# **RIMOL MILJØPARK**

# **GEOTEKNISK RAPPORT**

Oppdragsnr.: 1350024867  
Oppdragsnavn: Rimol miljøpark  
Dokument nr.: *G-rap-001 rev 01*  
Filnavn: *G-rap-001 1350024867 rev 01.docx*

# Verifikasjonsskjema for utført 3. partskontroll

Figur 2: Utsnitt fra tegning 105.

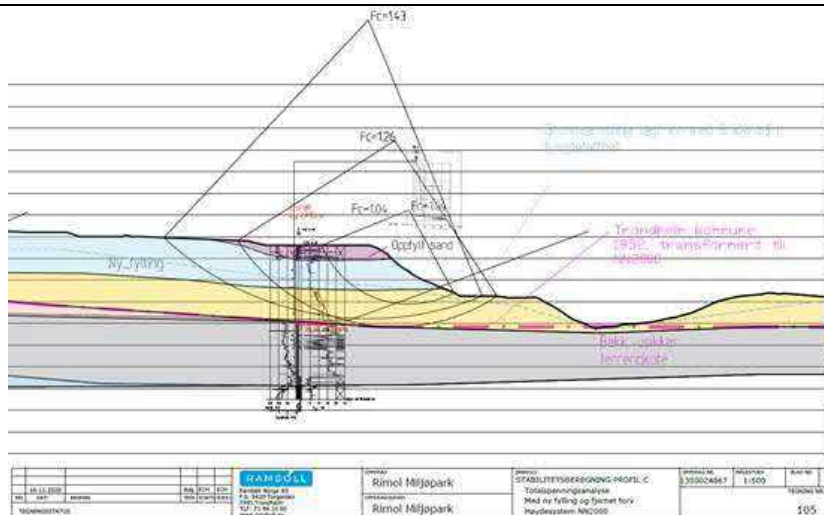
2	<p><b>Glideflate gjennom sandhaug i profil C:</b>  Det er vist lokale glideflater med lav udrenert sikkerhetsfaktor gjennom en haug med oppfylt sand og torv i østre del av profil C (tegning 103 og 105). I rapporttekst, avsnitt 10, er det beskrevet at denne sandhaugen må nedplaneres, men det er ikke vist beregning med nedplanering av haugen som viser at dette vil gi sikkerhet på <math>\geq 1,4</math> i tegning 107. Er det vurdert hvor mye nedplanering som er nødvendig for å oppnå tilstrekkelig sikkerhet på 1,4 udrenert, og om det er nødvendig å avklare dette før reguleringsplanen er vedtatt?</p>	TS	L

*Rev.01: Rambøll har svart ut at nedplanering gjelder sandhaug i nordvestre del av profil C. I telefonmøte 4. februar 2021 ble det avklart at sandhaug i nedre del av profilet (utsnitt vist i Figur 3) har lav beregningsmessig sikkerhet, men det anses ikke nødvendig å utbedre dette ettersom den ikke påvirkes av planlagt tiltak og ligger på noe avstand fra grensen av planområdet i et område uten kvikkleire/sprøbruddmateriale.*

**Avstand fra fyllingskant til skråningstopp i profil F:**

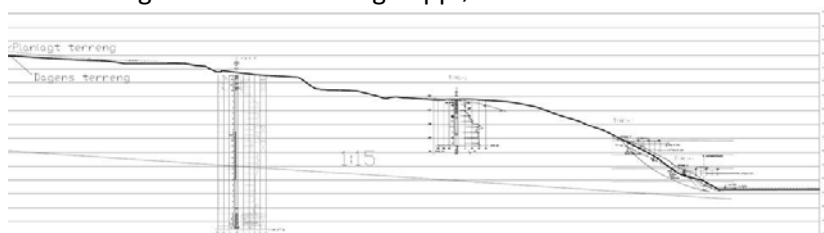
Vi har mottatt revidert situasjonsplan hvor fyllingsfront er trukket lenger unna enn opprinnelig forslag.

Utifra sonderinger og prøvetaking er det avkreftet mulighet for kvikkleire i de øvre ca. 20 m i borpunkt 7 og 8. Det mulig kvikke laget ligger i sin helhet under 1:15-linja og under nivå for skråningsfot, og vi er derfor enige i at et retrogressivt skred i det dype kvikkleirelaget ikke er aktuelt (ref. NIFS 2016-14).

Det er derimot ikke utelukket muligheten for en lokal lomme av kvikkleire dypere enn ca. kote 90 i TRH1-1 i skråninga øst for borpunkt 8. Vi vurderer at rotasjonsskred er aktuell skredtype her, og at planområdet dermed ikke vil påvirkes av skred i skråningen mot Nidelva dersom grensa for fyllingsfront ligger tilstrekkelig langt unna skråningsfot. 5xH er ca. 150-200 m for skråningshøyde på ca. 30-40 m. Vi etterspør derfor en avklaring på om fyllingsfront er trukket langt nok unna skråningstopp østover mot Nidelva.

<p><i>Rev. 01: Rambøll har avgrenset løснеområdet for et mulig kvikkleirelag i østre del av skråninga i profil F, og grensen for planområdet er trukket 300 m unna skråningsfot. Planområdet vil dermed ikke påvirkes av et eventuelt skred i dette løснеområdet.</i></p> <p><i>Det er presisert at det ikke kan tilføres nye masser i østre del av profil F, og at det må påregnes supplerende grunnundersøkelser og beregninger dersom dette området senere skal benyttes som deponi.</i></p>		
4	<p><b>Utredning av løsne- og utløpsområde:</b></p> <p>Forutsatt at fyllingsfront ligger i tilstrekkelig avstand fra skråningstopp i profil F er vi enige i at løsne- og utløpsområdet for eventuell kvikkleireforekomst i skråninga mot Nidelva ikke vil påvirke planområdet. Retrogressiv skredutvikling i det dyptliggende mulig kvikke laget under skråningsfot er ikke aktuelt. Grenser for løsneområde må bestemmes og skisseres i en figur for å vise at planområdet ikke vil påvirkes.</p> <p>Vi er enige i at det dreier seg om en lokal lomme av kvikkleire i skråninga ved profil D, ettersom det ikke er påvist kvikkleire i verken borpunkt 4 sørvest for borpunkt 5, eller i borpunkt 6 mot nordøst. Vi ønsker en avklaring på om det kan være et sammenhengende lag mellom kvikkleirelommene i profil C og D. Dersom dette er tilfellet, kan det være nødvendig å vise avgrensning av løsneområde i skråningen mot Kvetabekken i profil D.</p> <p><i>Rev. 01: Rambøll har avgrenset to løsneområder i profil F og profil D. Løsneområdene er vist i tegning nr. 102 rev. 01. Multiconsult er enige i de grensene som er trukket for løsneområdene, og det fremgår av plantegningen at planlagt deponiområde ikke vil påvirkes av eventuelle skred i disse løsneområdene.</i></p>	TS	L

Figur 3: Poretrykk framstilt sammen med linjer tilsvarende 50 % av hydrostatisk poretrykksfordeling i dybden.

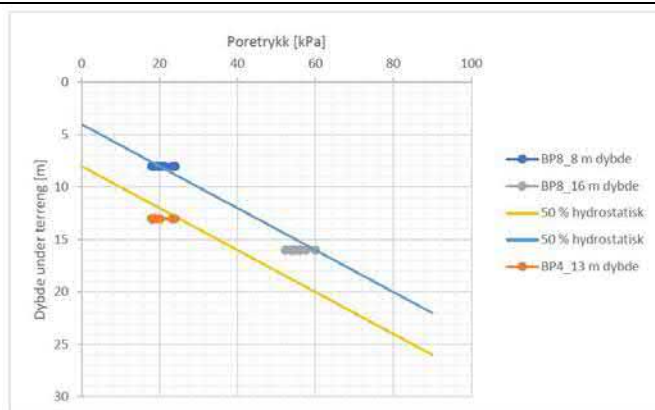
5	<p><b>Grunnvann og poretrykk</b></p> <p>Det er utført poretrykksmålinger i to dybder i borpunkt 8. Grunnvannstand 4 m under terreng er benyttet for punkt 1, 5, 7 og 8. For punkt 4 og 10 er det antatt grunnvannstand 8 m under terreng. Det er antatt 50 % økning med dybden i forhold til hydrostatisk i hele området. Sonderingene i området viser relativt lik lagdeling gjennomgående i området, med et ca. 10-15 m tykt lag av grovere masser mellom øvre og nedre leirelag. Det er dermed ikke urimelig å anta at poretrykkfordelingen er gyldig for hele området.</p> <p>Det er benyttet 50 % økning med dybden også i skråningsfot mot Kvetabekken og ravinedal i profil C og D. På hvilket grunnlag er det antatt poreundertrykk også nede i bekkedalen? Ber om en vurdering av hvordan beregningsresultatene vil påvirkes av en økning i poretrykk nede i dalbunnen.</p>	TS	L
